BILAG 4

From: TMFKP BU
Sent: 04-09-2015 09:23:17
To: TMFKP BU CBP Byplankontorerne
Subject: VS: Høringssvar: Faste Batteri III - lokalplanforslag (2014-0162709). Afsender: Camilla Rosenhagen

Høringssvar til lokalplanen for Faste Batteri III

Sag Faste Batteri
Emne Indsigelse til lokalplan
Notat nr. -
Dato 29.10.2015
Rev. dato -
Til TMF
Fra Anders Halgren
Kopi til Bach Gruppen A/S

Arealer der ikke opfylder krav om 1:1 afstandsforhold

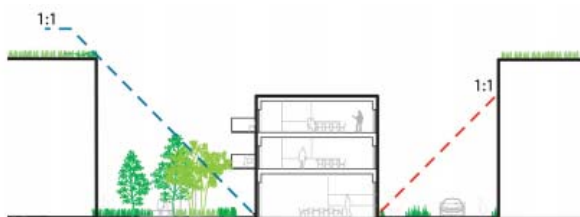
Jævnfør nedenstående illustration fra lokalplansudarbejdelsen er der relativt meget areal der ikke kan opfylde lokalplanens §5 stk.3 om krav om 1:1 afstand for boligarealer.

Det ville være formålstjenligt at slække 1:1 afstandskravet for boliganvendelse på ene af bygningernes side. For at få de bedst mulige dagslysforhold, kunne den side af bygningen der kunne undsige sig fra kravet være den mindst dagslysfyldte side. Således ville dette betyde at 'gårdbebyggelsen' nord for nervebanen ikke skulle opfylde kravet på nordfacaderne.

Vi foreslår derfor at boligarealers krav til 1:1 afstandsforhold kun skal være gældende for den side af bygningen der har den bedste orientering (syd eller vest).

Fig. 5.1 jf. stk. 3. Illustrationen viser at højdegrænsplanen på 1:1 overholdes mod en side i forhold til bygningen i midten

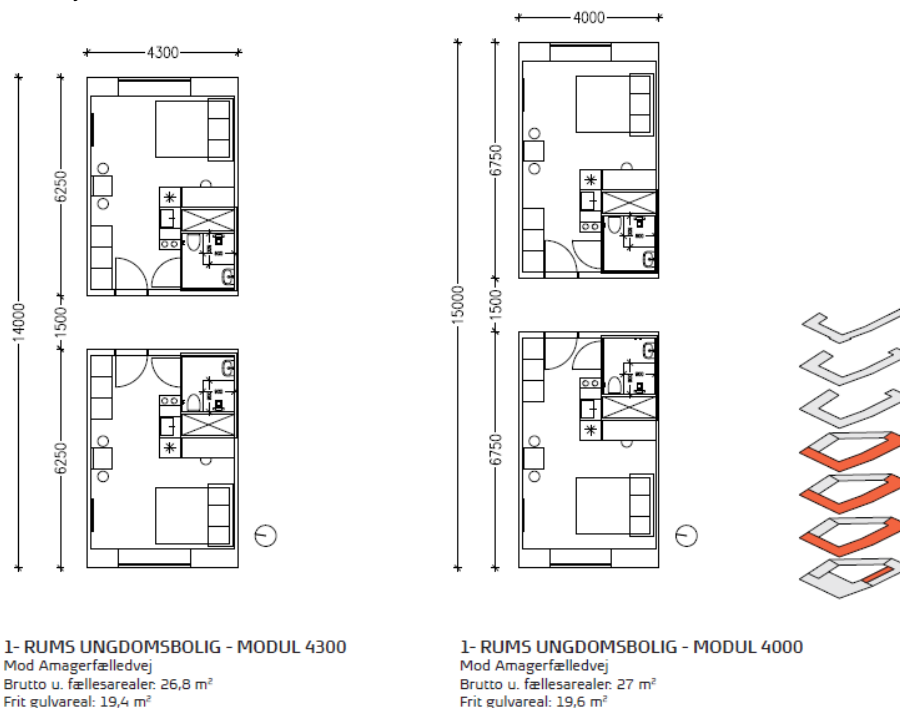
Som nedenstående tegning viser, er kravet om 1:1 afstandsforhold i lokalplanen for Århusgadekvarteret kun gældende for den ene side af bygningerne.
